*Version
16. November 2019
Meine Stellungnahme
an das BMU*

Dr.-Ing. Peter Klamser
Klostersiedlung 49
39435 Egeln
Sachsen-Anhalt

**Bemerkungen zu den
Verordnungsentwürfen im
Rahmen der Standortsuche
für ein Endlager
hochradioaktiver Abfälle**

Plutonium-Neptunium-Reihe

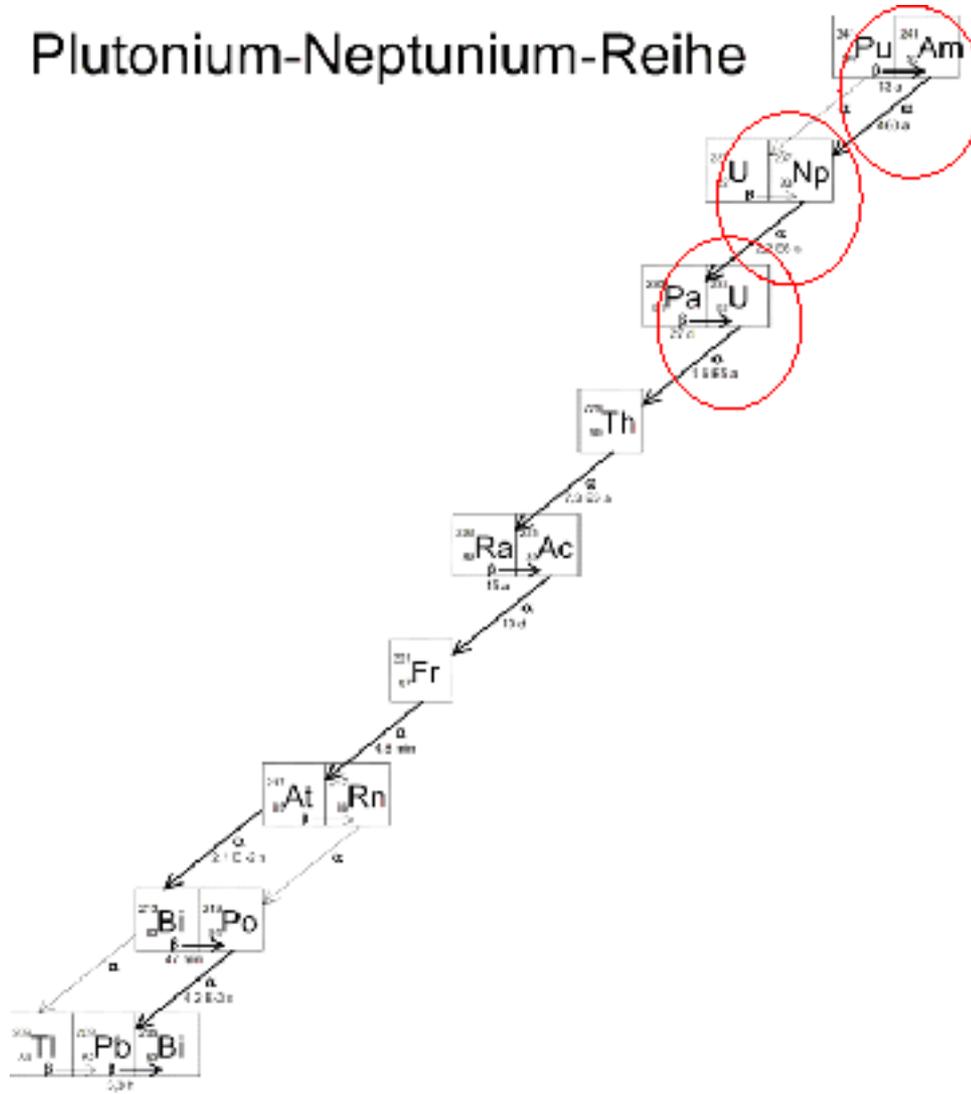
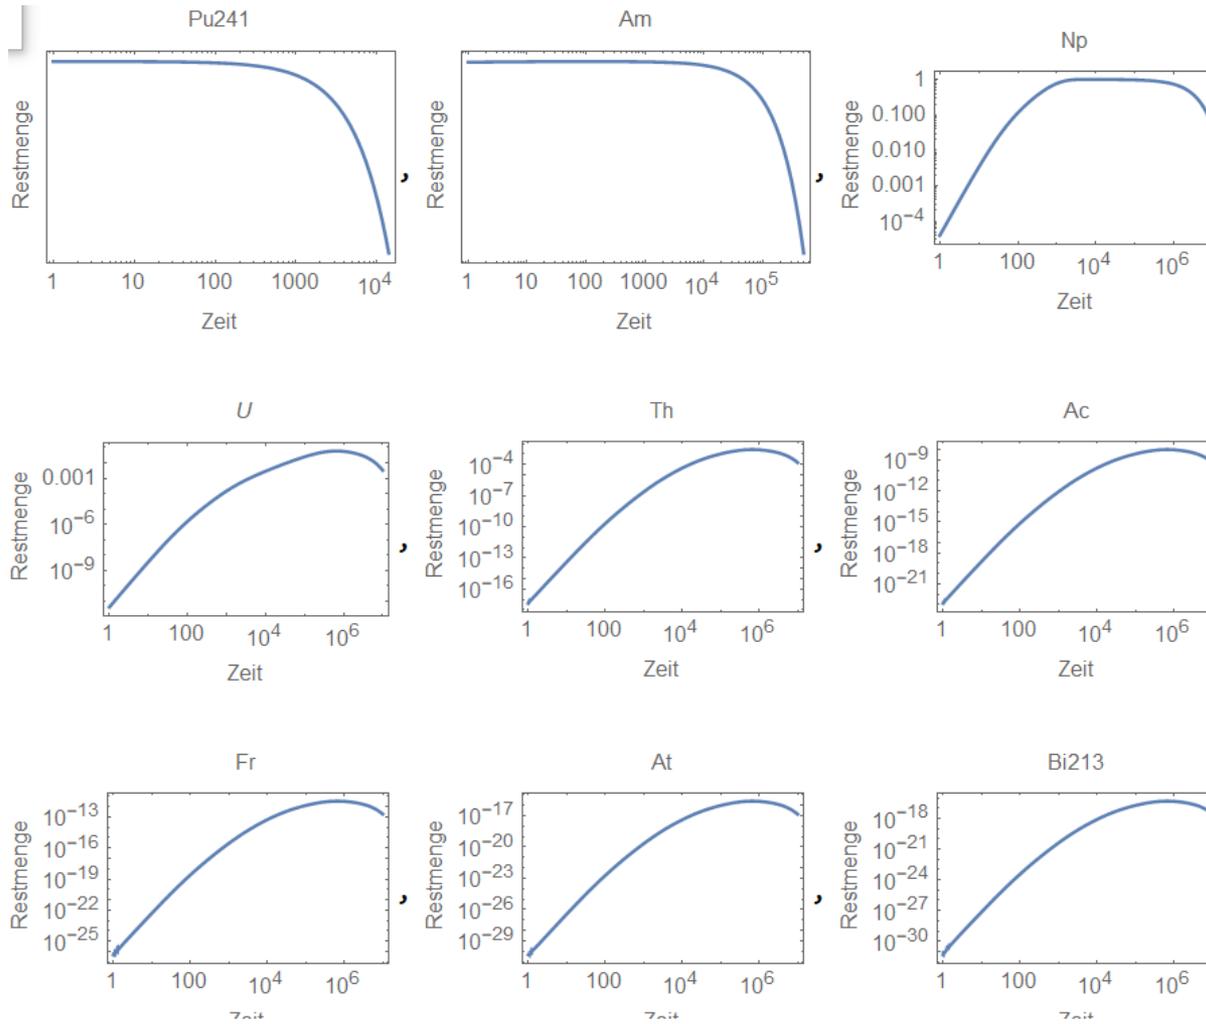
Plutonium 241 wird in Reaktoren erbrütet.

Die Zerfallsreihe von ^{241}Pu wird von 8 Alpha-Zerfällen bestimmt.

Dieses zerfällt mit einer Halbwertszeit von 13 Jahren zu Americium und dieses wieder mit einer HWZ von 460 Jahren zu Neptunium.

Dessen Halbwertszeit beträgt aber 2,2 Millionen Jahre.

Nach einer Millionen Jahren sind noch über ~73% des Neptuniums vorhanden und damit das Potential zu weiteren 7 Alphastrahlenquellen.
